Znak: AG.272.2.12.2015

Wyjaśnienie nr 3
TREŚCI SPECYFIKACJI ISTOTNYCH WARUNKÓW ZAMÓWIENIA.

Dotyczy: *postępowania o udzielenie zamówienia publicznego w przetargu nieograniczonym na zadanie pn.: „Termomodernizacja budynku administracyjnego Starostwa Powiatowego w Końskich oraz budynku II Liceum Ogólnokształcącego w Końskich”* (ogłoszenie o zamówieniu nr 3673 z dnia 12.01.2015 r.)

ROZDZIELNIA
GŁÓWNA

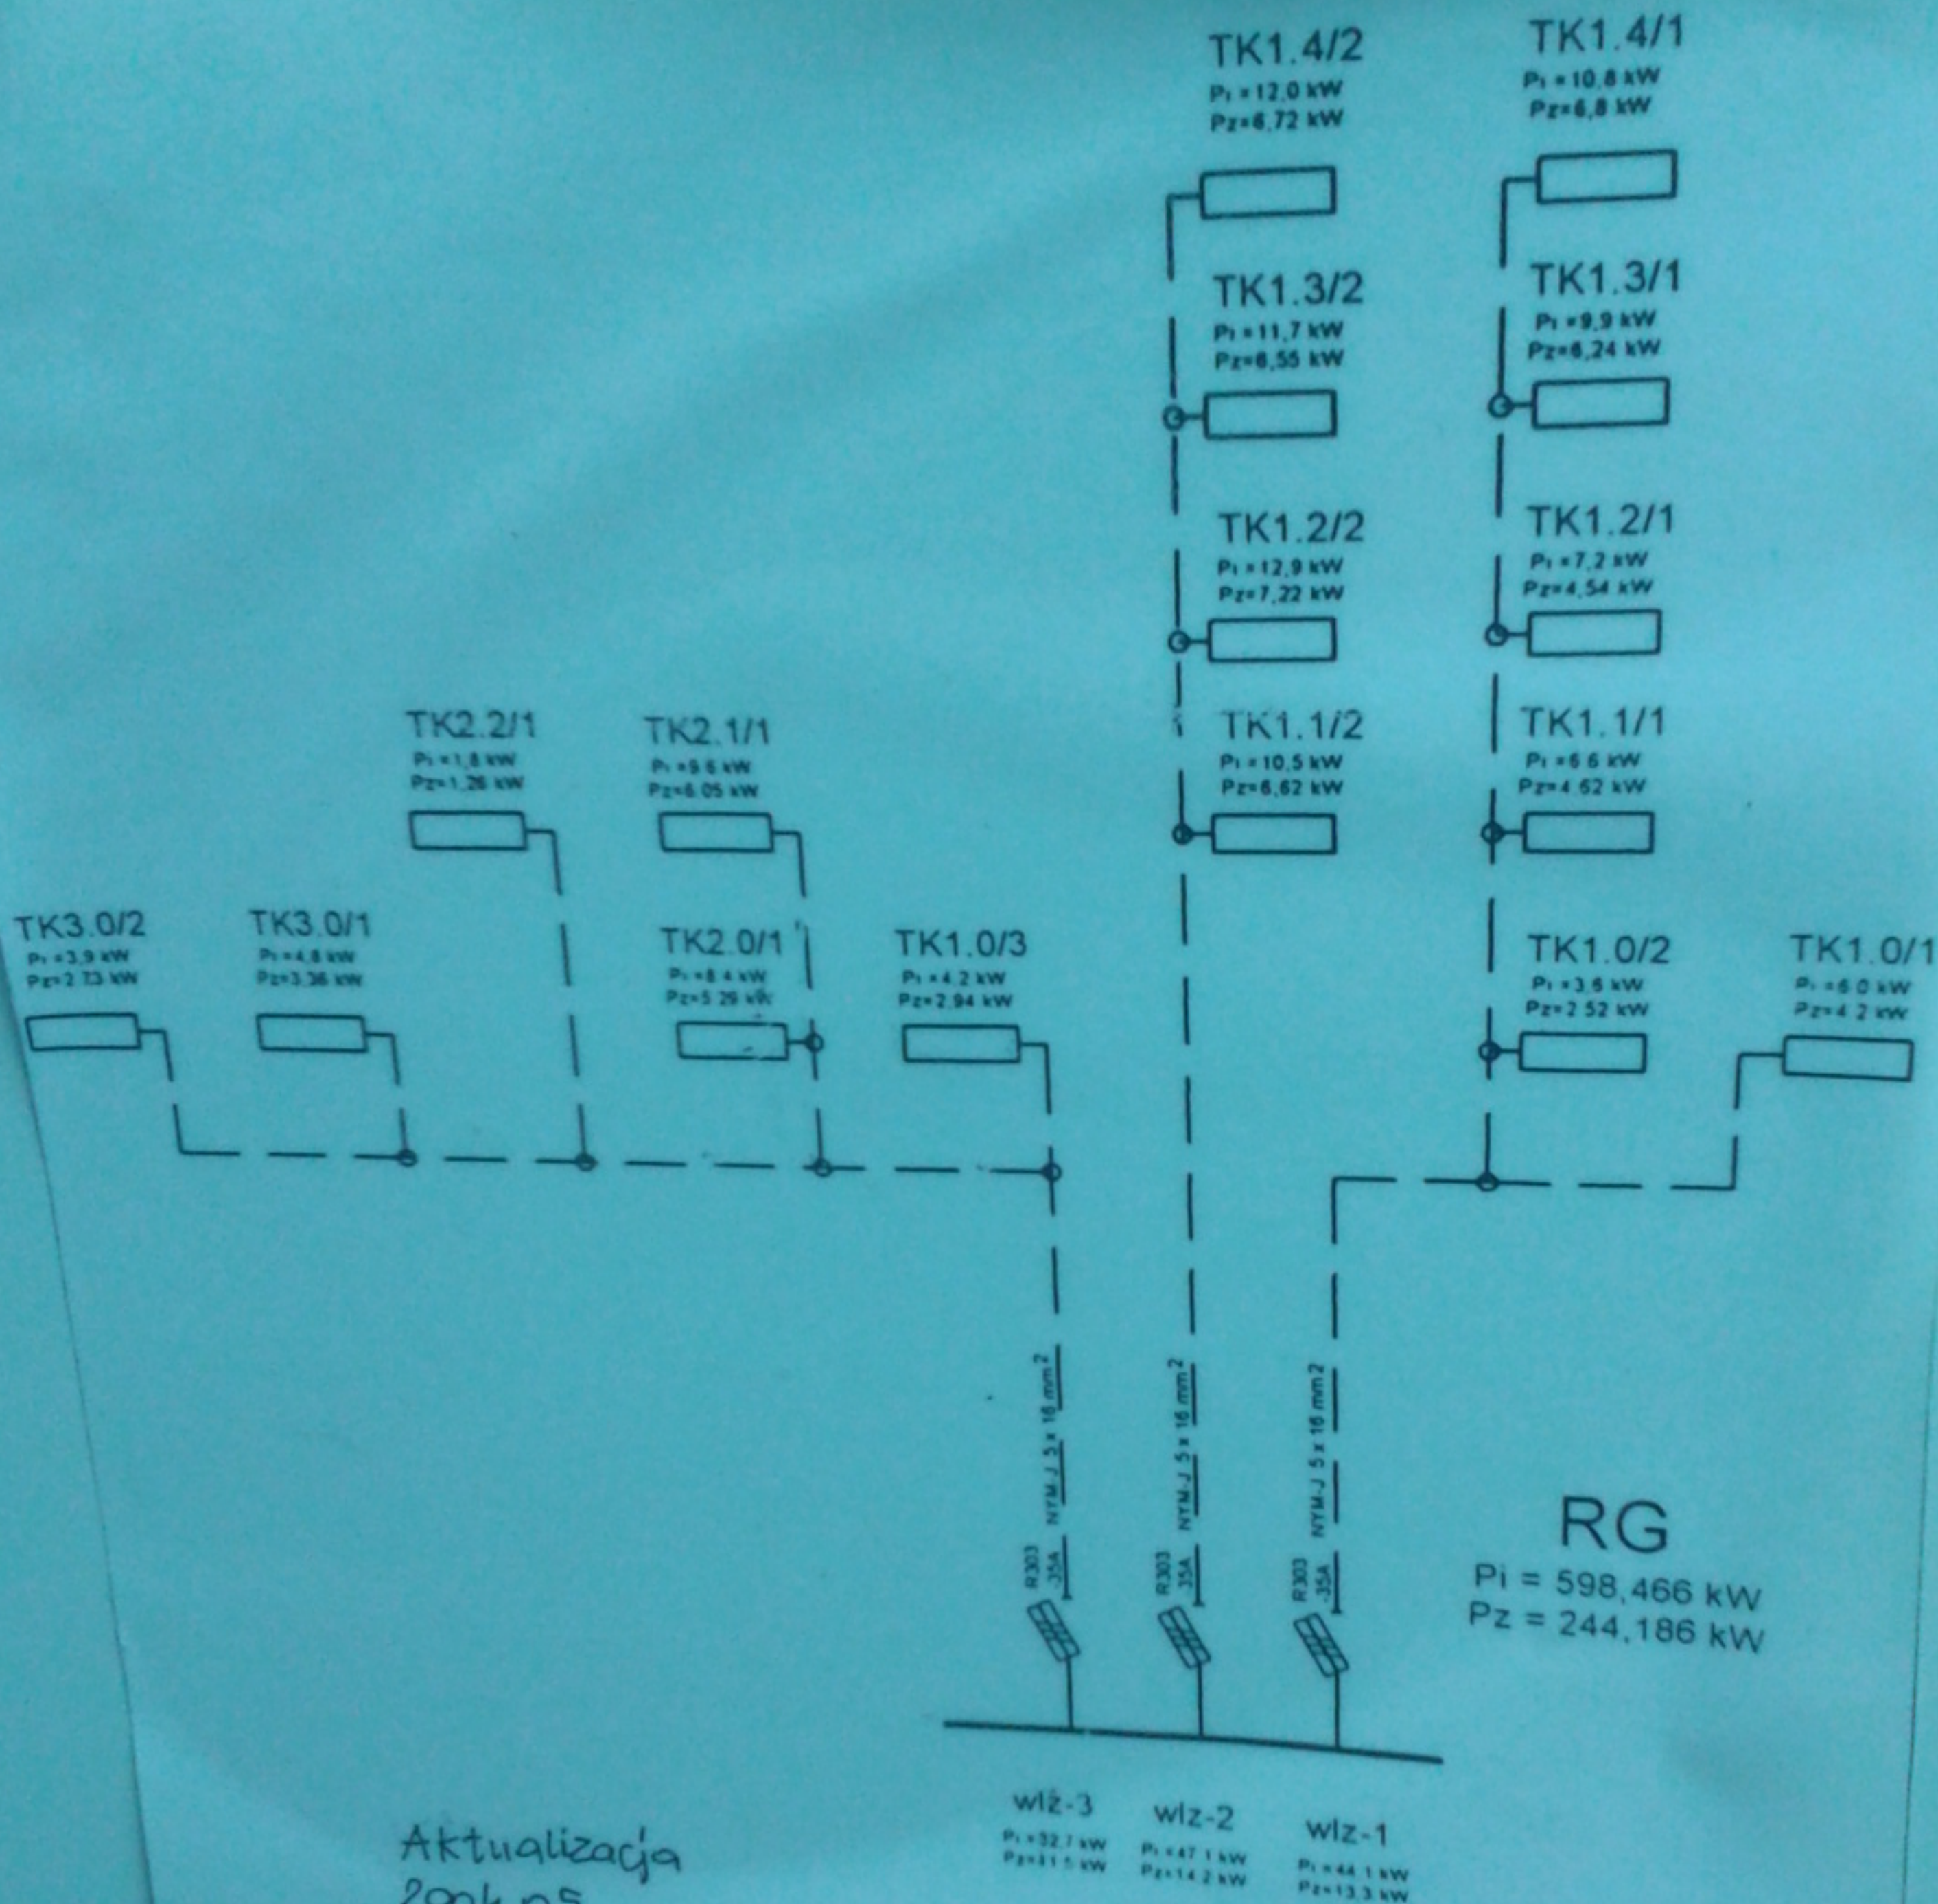
13. Zgodnie z projektem w budynku Starostwa do zasilania urządzeń wentylacyjnych należy wykorzystać istniejące tablice rozdzielcze. Prosimy o dokładną dokumentację dotyczącą rozdzielnic (schemat działania wraz ze zdjęciami rozdzielnic). Czy jest możliwość rozbudowy w/w rozdzielnic na poszczególnych kondygnacjach?

17. W związku z montażem w złączu pomiarowym głównego rozłącznika prądu prosimy o zamieszczenie schematu i zdjęć istniejącego złącza pomiarowego w celu określenia możliwości jego rozbudowy.

Ad. 13 Zlecający nie dysponuje szczegółową dokumentacją rozdzielnic, rozbudować istniejące rozdzielnice,

Ad. 17 Inwestor nie posiada szczegółowej dokumentacji, w załączeniu zdjęcie złącza,
